临泉县鸿达烟花爆竹有限公司
烟花爆竹经营（批发）许可

安全现状评价报告

（报批稿）

隐患整改及报告修改情况说明

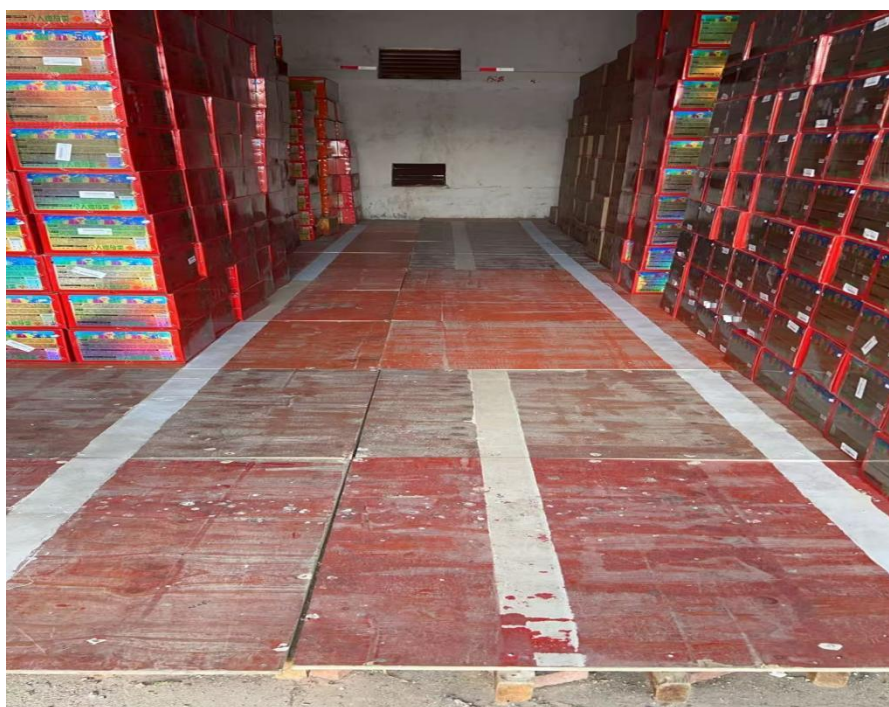
(13)、重新按照标准进行产品定置码放
